EN LO PRINCIPAL: Interpone Recurso de Reclamación según artículo 20 y 30 bis Ley N°19.300, en contra de la **Resolución Exenta N°2168305353, de 21 de abril de 2026**, dictada por la Comisión de Evaluación Ambiental de la Región de Tarapacá y que califica favorablemente la Declaración de Impacto Ambiental del proyecto **"Modificación de Proyecto Continuidad Operacional Cerro Colorado mediante la incorporación de plataformas de prospección para sondajes mineros, estudios geotécnicos e hidrogeológicos y calicatas"**; **PRIMER OTROSÍ:** Forma de notificación; **SEGUNDO OTROSÍ:** Anexos

II. ANTECEDENTES PREVIOS SOBRE EL PROYECTO "MODIFICACIÓN DE PROYECTO CONTINUIDAD OPERACIONAL CERRO COLORADO MEDIANTE LA INCORPORACIÓN DE PLATAFORMAS DE PROSPECCIÓN PARA SONDAJES MINEROS, ESTUDIOS GEOTÉCNICOS E HIDROGEOLÓGICOS Y CALICATAS".

Figura 1-15. Cambio de posición de Sondaje S437 en Sector Pampa

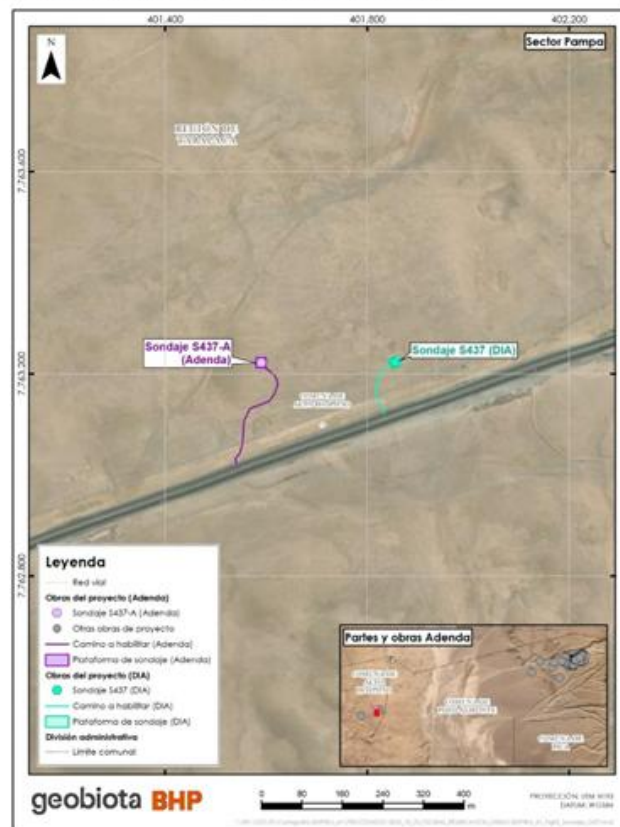
➤ **Observación 1.43:**

El Titular deberá dar respuesta a la preocupación del observante, entregando los antecedentes necesarios.

- 11.2. En la respuesta 1.43, el Titular señala que, conforme a conversaciones sostenidas con miembros de la comunidad, no existiría reconocimiento ni identificación de la "Apachita Thaki" como un sitio específico, tal como fue señalado en la observación. No obstante, dicha argumentación se sustenta en una entrevista realizada con anterioridad a la presentación de la observación ciudadana.

En atención a lo anterior, se reitera la observación, debiendo el Titular aportar nuevos antecedentes que permitan descartar fundadamente la existencia de afectación sobre el sitio denominado "Apachita Thaki", señalado por el GHPPI, considerando

Sin embargo, sobre la ubicación del Sondaaje S437, el Titular considera pertinente informar sobre las modificaciones realizadas al Proyecto. En términos generales, estos cambios se refieren principalmente a ajustes en la ubicación y cantidad de sondajes y calicatas. A continuación, se detallan los principales alcances de dichas modificaciones:

- Sondajes: Se ha ajustado la ubicación de los sondajes S437 y S438, identificados ahora como S437A y S438-A, respectivamente. Además, se elimina el sondaaje S425.
- Calicatas: Se modifica la ubicación de las calicatas C85 y C86, siendo sus nuevas denominaciones C85-A y C86-A, respectivamente. Igualmente, se eliminan las calicatas C81, C82, C83, C84, C87 y C88.

Figura 11-1. Cambio de posición de Sondaje S437 en Sector Pampa

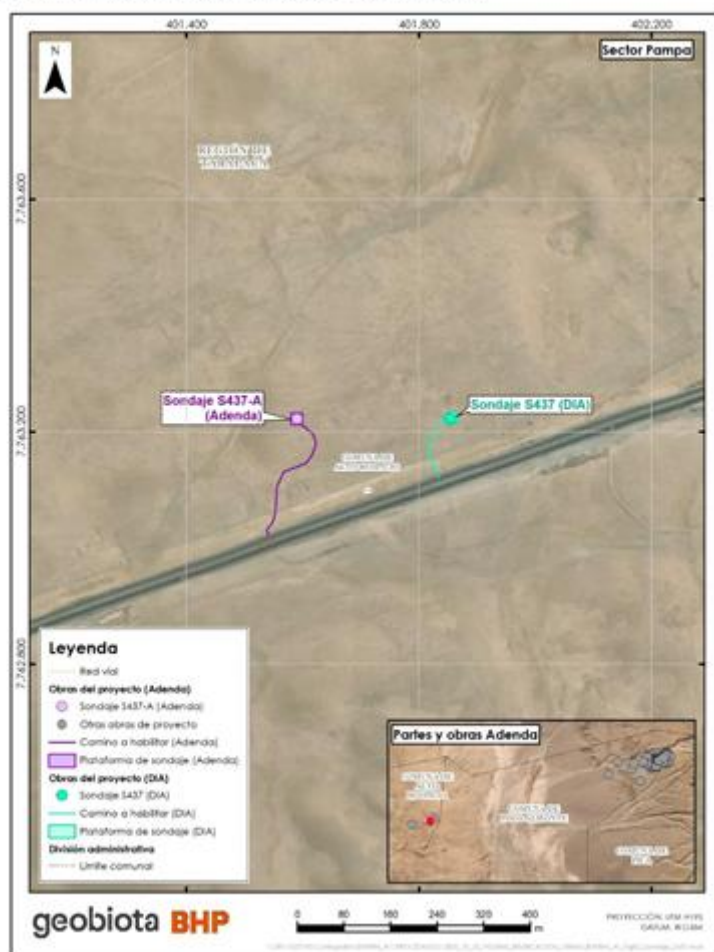
- 11.2. En la respuesta 1.43, el Titular señala que, conforme a conversaciones sostenidas con miembros de la comunidad, no existiría reconocimiento ni identificación de la "Apachita Thaki" como un sitio específico, tal como fue señalado en la observación. No obstante, dicha argumentación se sustenta en una entrevista realizada con anterioridad a la presentación de la observación ciudadana.

En atención a lo anterior, se reitera la observación, debiendo el Titular aportar nuevos antecedentes que permitan descartar fundadamente la existencia de afectación sobre el sitio denominado "Apachita Thaki", señalado por el GHPPI, considerando información actualizada y directamente vinculada a lo expuesto en el proceso de Participación Ciudadana.

Tal como señala la Autoridad este levantamiento de información se desarrolló previo a la presentación de la observación ciudadana de este GHPPI en el marco de la Participación Ciudadana del Proyecto, lo cual fue realizado el 8 de septiembre del 2025, a través de un informe en el que se indica la presencia del sitio de significación cultural de carácter ceremonial denominado Apachita Thaki a menos de 200 m del Sonda S437. El documento presentado por el GHPPI no incluía información exacta de su ubicación o mayores detalles. En la respuesta a la Observación 1.43 de la Adenda se indica que no existe reconocimiento ni identificación de la Apachita Thaki según los datos obtenidos de la entrevista y cartografía participativa, así como tampoco de otras fuentes disponibles. Asimismo, se notificó sobre las modificaciones realizadas al Proyecto, incluyendo cambios en la ubicación y cantidad de sondeos y calicatas, lo que significó una variación de la ubicación del sondeo S437 al cual hace referencia la observación, presentándose la siguiente figura al respecto:

En segundo lugar, y con el propósito de aportar nuevos antecedentes de la Apachita Thaki respecto a su relación con el Proyecto, particularmente la nueva ubicación del sondaje S437-A, para dar respuesta a esta observación, se realizó una inspección visual el 18 de febrero del 2026 junto a representantes de la agrupación, cuyo registro de asistencia se presenta en la siguiente imagen²⁵:

Como se indicó, la Apachita Thaki se ubica a 245,4 m al sur del Sondaje S437-A y que se encuentra en un terreno que no tiene relación con las obras, partes y acciones del Proyecto. El Proyecto, por tanto, no interviene físicamente con el sitio de significación cultural, ni modifica sus condiciones de acceso, dado que este se desarrolla por la faja sur de la ruta, y al sondaje se accede por la faja norte.

Imagen: Sonda Cerro Colorado C88

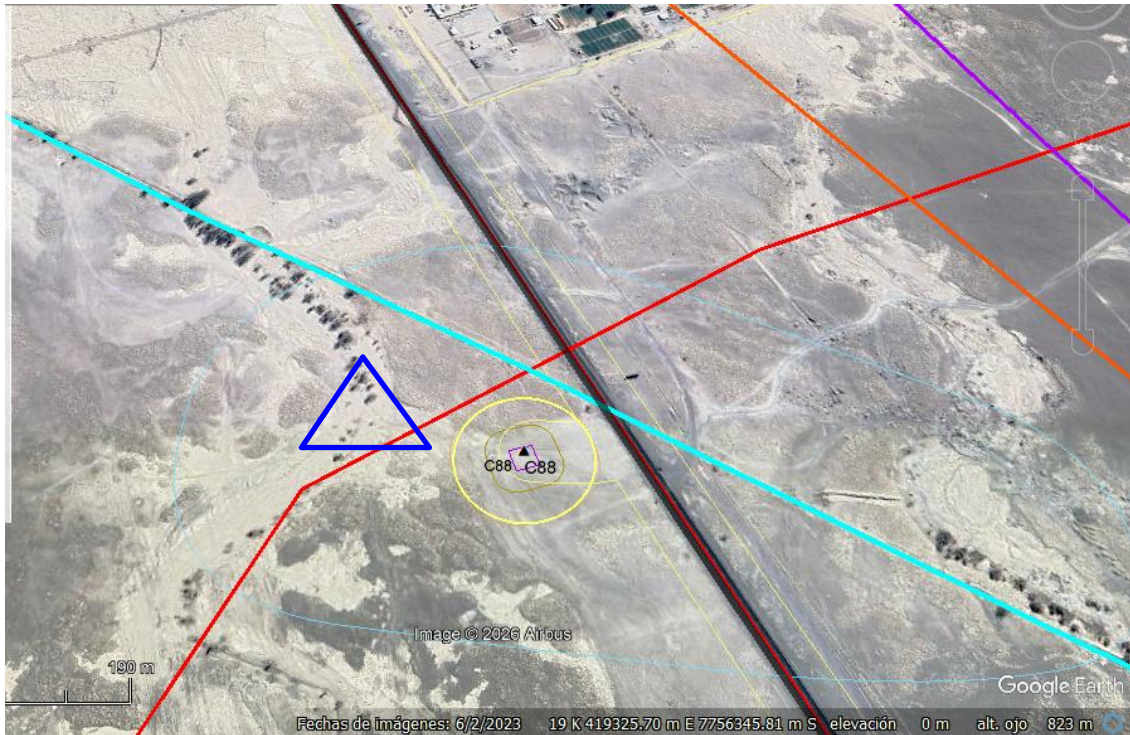
El titular no ha registrado las áreas culturales ubicadas en el área de influencia del proyecto, tales como la Ruta Real, los lugares de desplazamiento con nuestros animales y los espacios asociados a nuestra trashumancia cultural y espiritual. Es importante destacar que estas mismas rutas ya fueron identificadas en tres proyectos previos que se encuentran en evaluación ambiental.

Titular no Pondero la Rutas y Accesos en el Tamarugal, nuestras rutas y lugres culturales levantado por 3eros proyecto, donde existe un amento de accidentes y recorridos con nuestros aniamles y nuestra transhumancia espiritual por el territorio. (Ruta A16, Ruta A5, Ruta A65, Ruta A651. Ruta del Agua y Caminon no enrolados presente en el area de influencia del proyecto.

Imagen: Ruta Real color celeste (lugares donde se encuentran nuestras rutas ceremoniales, culturales, productivas y económicas).

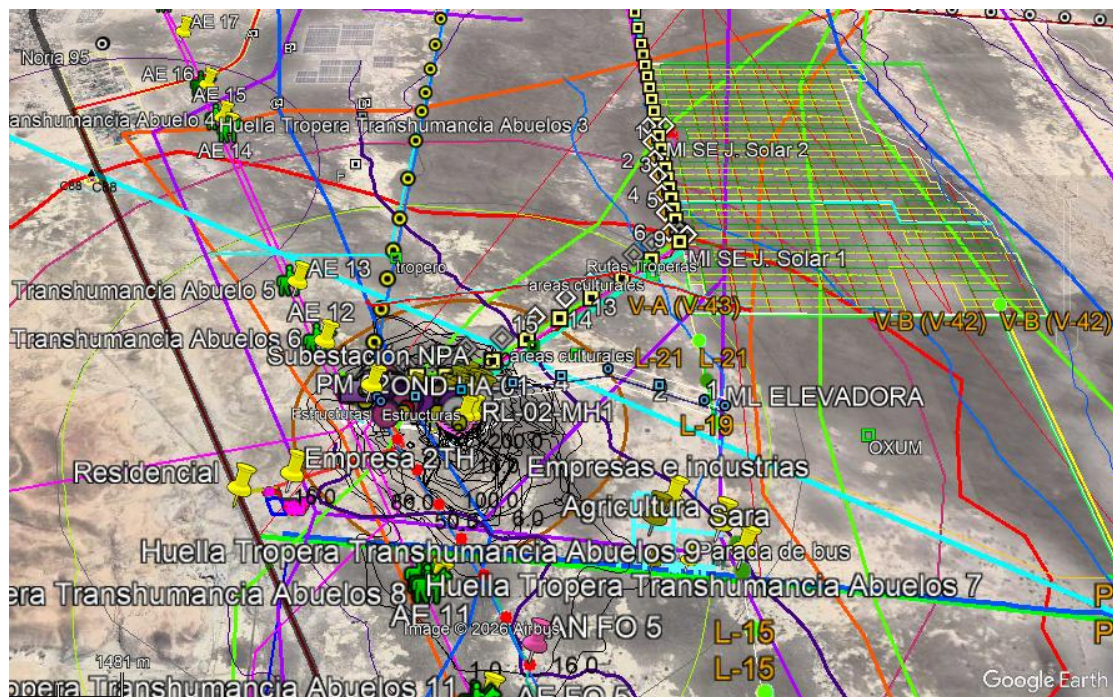
El titular del proyecto solo identificó parcialmente los impactos de la Apachita Thaki, pero no reconoció ninguna de nuestras rutas y accesos, los cuales fueron solicitados a Geobiota durante el levantamiento de nuestro grupo humano indígena, en la localidad de Alto Hospicio (dado que la familia Ceballos Carrero tuvo daños medio ambiente, los cuales se están en procesos de investigación por parte de los organismos competentes del Estado, donde se generó una migración forzada del territorio). Dicho levantamiento nunca se concretó, pues, según las respuestas entregadas a nuestras consultas, no eran pertinentes. Sin embargo, sospechosamente no fueron registradas, ya

Figura 11-8. Sitios de Significación Cultural de la Asociación Indígena Aymara Juventud por Parca en relación con las partes, obras y actividades del Proyecto

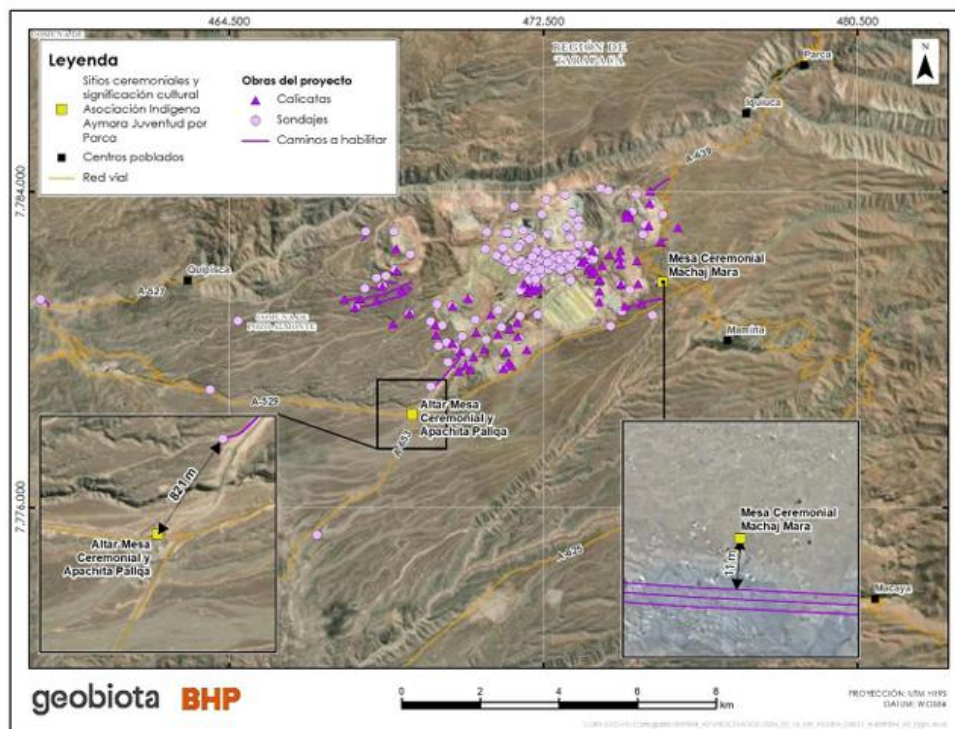
En consecuencia, de la DIA y del proceso de evaluación se desprende que las rutas de trashumancia, caminos ancestrales y áreas de significación cultural vinculadas a la familia Ceballos Carrero sí fueron consideradas en la evaluación ambiental, particularmente en relación con los accesos a las rutas de interés y los cerros y zonas ceremoniales identificadas por dicho grupo humano
